AVIS DE LA COMMISSION LOCALE DE L'EAU DU SAGE DE L'ARVE

PROJET : autorisation environnementale concernant le remplacement du tablier métallique du viaduc ferroviaire sur l'Arve à Bonneville

DATE : 12 juin 2026

Fig.9 : Représentation des zones humides délimitées et impactées par le projet

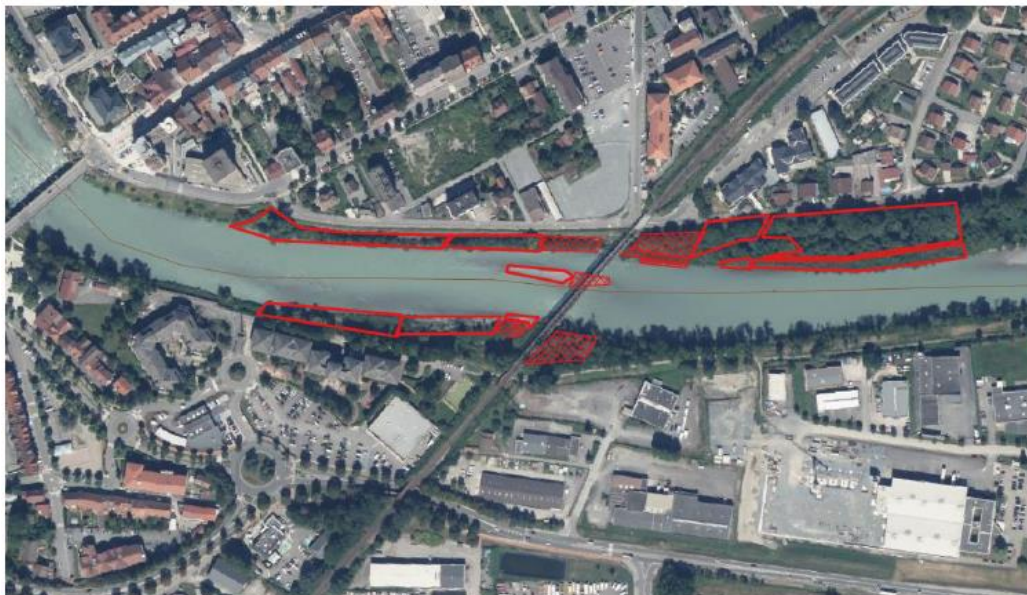
Le projet impacte fortement les zones humides attenantes pour la phase de travaux. Il intègre des mesures de compensation, compatibles avec la disposition du SAGE. Considérant le temps nécessaire à retrouver les fonctionnalités, notamment des zones de ripisylve, la compensation aurait pu être majorée en superficie.

- Se rapprocher du SM3A pour la sélection des sites de compensations des zones humides et l'implantation de la Petite Massette ;
- Respecter strictement l'ensemble des éléments vus avec le SM3A afin de ne pas augmenter le risque d'inondation ;
- Veiller à préserver la qualité de l'eau de l'Arve durant les travaux et le fonctionnement de l'ouvrage.
